FICHA TÉCNICA

CHEVY 1994-2012
MANUFACTURA: MEXICO

trackone
Quality Solutions®
DIRECCIÓN Y SUSPENSIÓN

20-211 (L) / 20-213 (R)

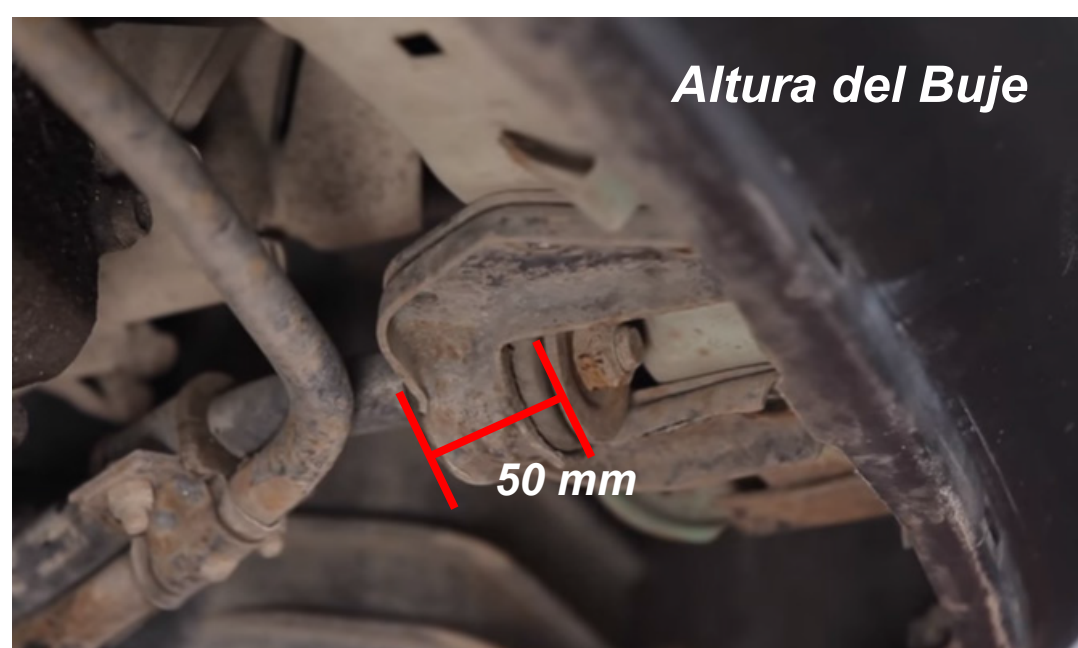
Las rondanas que muestra los numero 20-211 / 20-213 el Chevy Mexicano las lleva por separado, lo cual al momento de reemplazarlo por el 20-211 /20-213, las rondadas usadas ya no son necesarias.

Nota: los 3 mm de diferencia, no representan problema al momento de la instalación
